Mission régionale d'autorité environnementale

**Avis sur le projet d'exploitation
d'une carrière et d'installations de traitement de matériaux et de
stockage de matériaux
à Rumersheim-le-Haut et Chalampé (68)
de la société GSM**

n°MRAe 2019APGE47

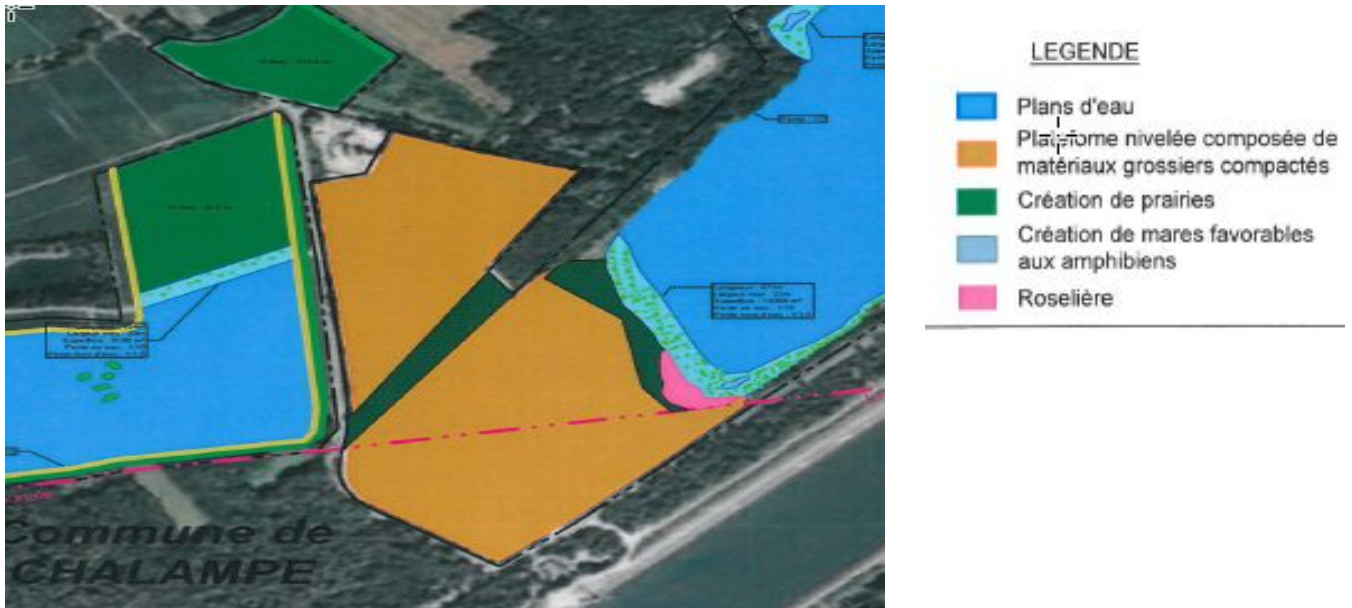
Le plan de remise en état est clair et permet d'estimer les linéaires de berges et les surfaces des aménagements de remise en état ; toutefois des échéances de réalisation de ces aménagements auraient permis de confirmer le caractère coordonné de la remise en état.
